La Chorrera, 09 de agosto de 2022.
DRPO – DIREC – SEIA – NE – 922 – 2022.

En seguimiento al proceso de evaluación del ESTUDIO DE IMPACTO AMBIENTAL CATEGORÍA I, PROYECTO “**LIVE WELL CAPIRA**”, el cual se localiza en la comunidad de Santa Rosa, corregimiento de Capira, distrito de Capira, provincia de Panamá Oeste, ingresado para su evaluación a la Sección de Evaluación de Impacto Ambiental del Ministerio de Ambiente de Panamá Oeste, deseamos expresarle que luego de evaluar el Estudio de Impacto Ambiental, tenemos a bien solicitarle lo siguiente:

- El EsIA, en el punto 5.0 Descripción del proyecto, obra o actividad, indica que “el proyecto denominado *LIVE WELL CAPIRA*, se desarrollara sobre la finca con folio Real No. 191582, con código de ubicación 8201, con una superficie de 1 ha 800 m² 92 dm², de lo cual solo se utilizara un área de 6418.22 m²; sin embargo, en la verificación de coordenadas realizada por la Dirección de Información Ambiental, se señala que el polígono generado tiene una superficie de 9758.47 m².
 - Aclarar cuál es la superficie real a utilizar.

Figura No 7.1. Mapa, UNESCO: año 2000 (Atlas ambiental de la República de Panamá, 2010; p. 51)

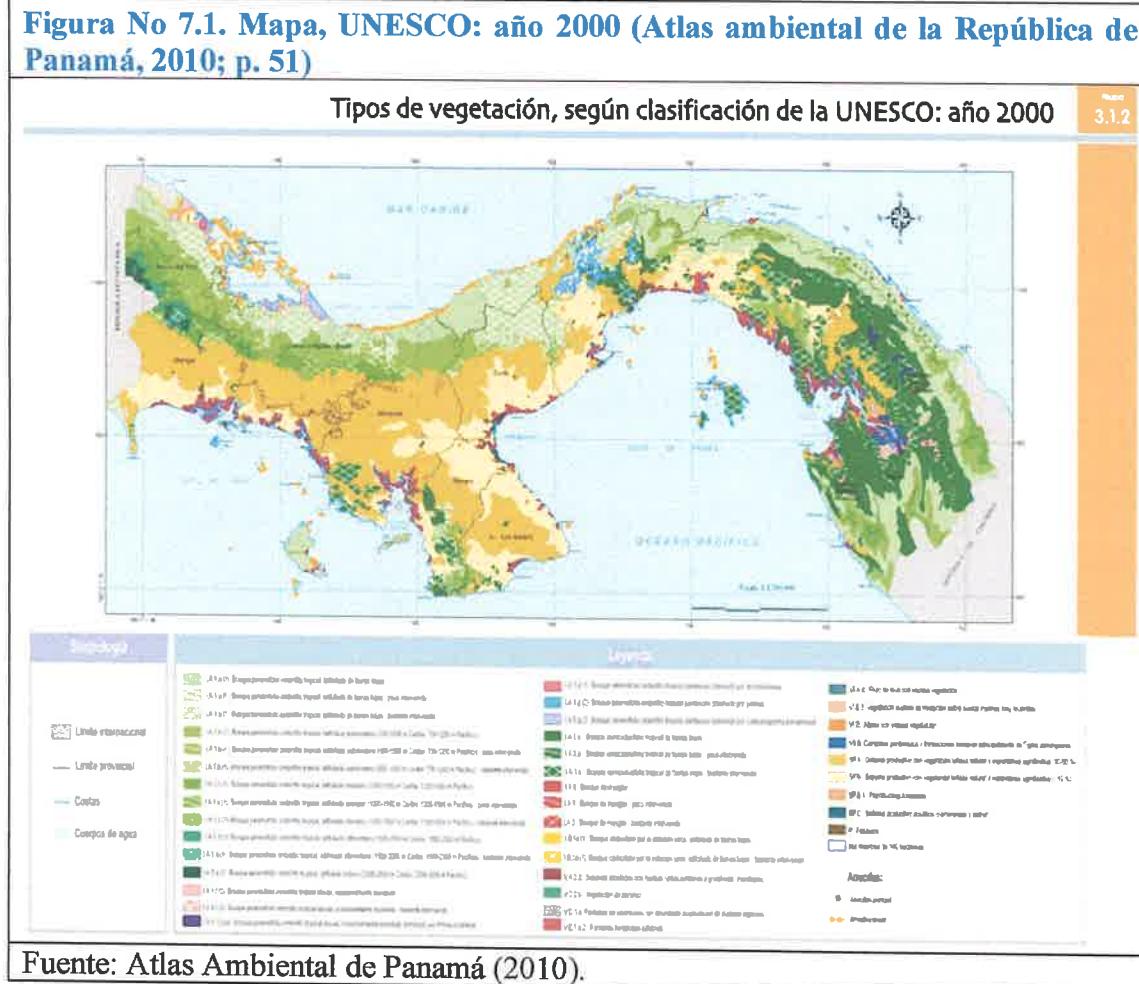
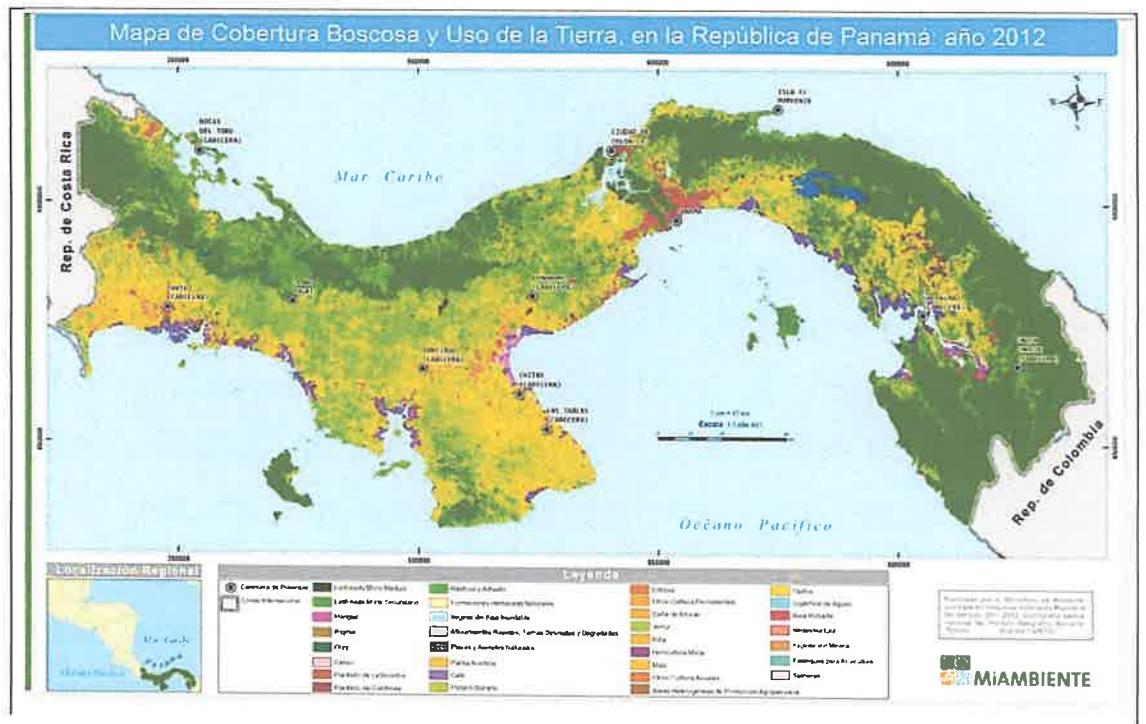
12. El EsIA, 7.1.1 Caracterización vegetal, inventario forestal (aplicar técnicas forestales reconocidas por ANAM, hoy MiAmbiente), indica que “...se realizó recorrido por todo el polígono donde se identificaron los siguientes árboles dispersos: laurel, mango, pino, nance, palmas”, pero no se detallan cantidad ni datos dasométricos. Por lo tanto, se solicita lo siguiente:

- Realizar un inventario forestal tomando en cuenta los árboles con diámetros iguales o mayor a los 20 cm, detallar los árboles por especie, familia y cantidad, así como los datos dasométricos de cada uno.

Resp: 7.1.1. Caracterización vegetal, inventario forestal (aplicar técnicas forestales reconocidas por ANAM)

Según la UNESCO: año 2000 (Atlas ambiental de la república de Panamá, 2010; p. 51), el área del proyecto presenta una vegetación de sistemas productivos con vegetación Leñosa Natural (SPB). Se observan en la zonas aledañas, de manera general, formaciones naturales en cuencas y áreas de fuentes de agua encontrándose en un estado de sucesión secundaria, producto de la remoción completa o parcial de la vegetación primaria, debido a causas antropogénicas o naturales, en especial para fincas ganaderas y urbanizaciones (Figura No 7.1.). corroborando esta información con el Nuevo mapa de 2012 de Cobertura Boscosa y Uso de La Tierra (Figura 7.2), se distinguen lo denominado Rastrojos y Arbustos y Pastizales (Resolución N°DM-0067-2017 de jueves 16 de febrero de 2017).

Anexo 1: Mapa de ubicación geográfica.

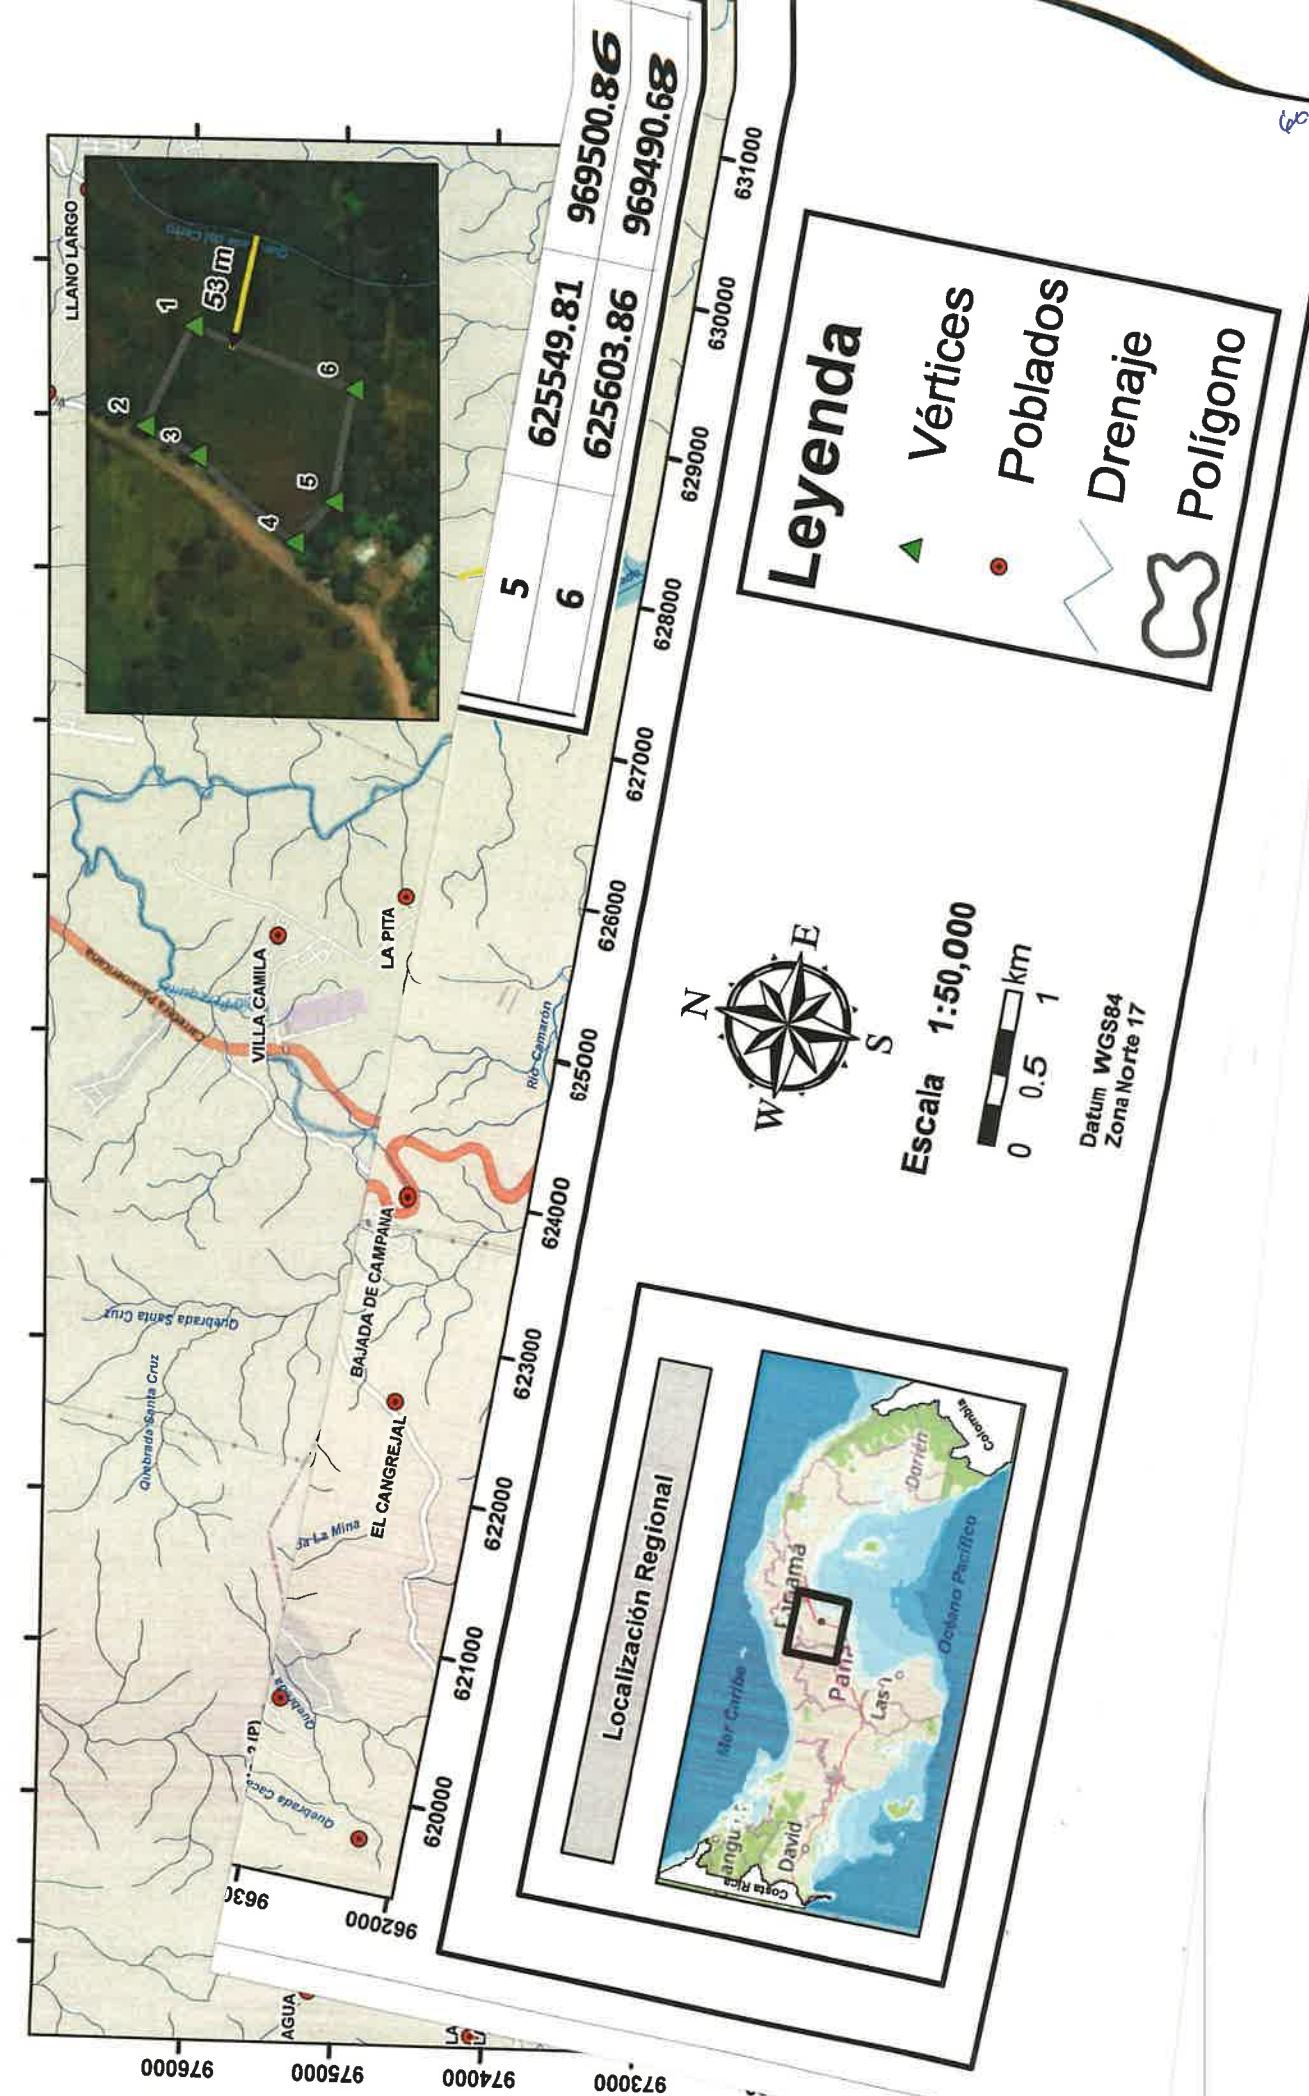
- Verificar las coordenadas correctas que corresponden al área del proyecto.
 - Presentar un mapa donde se pueda apreciar los límites de la finca y el área donde se desarrollará el proyecto.

- Presentar un mapa donde se pueda apreciar los límites de la finca y el área donde se desarrollará el proyecto.

Resp: En el Anexo 1, se presenta el mapa de ubicación del proyecto donde se aprecian los límites de la finca y el área específica para el desarrollo del proyecto.

Resp: En colindancia al polígono correspondiente de la finca con Folio Real No. 191582, posterior al área de proyecto de 6,418.22 m² se ubica a 53 m un cuerpo de agua denominado la Quebrada el Cerro. Ver Anexo 1.
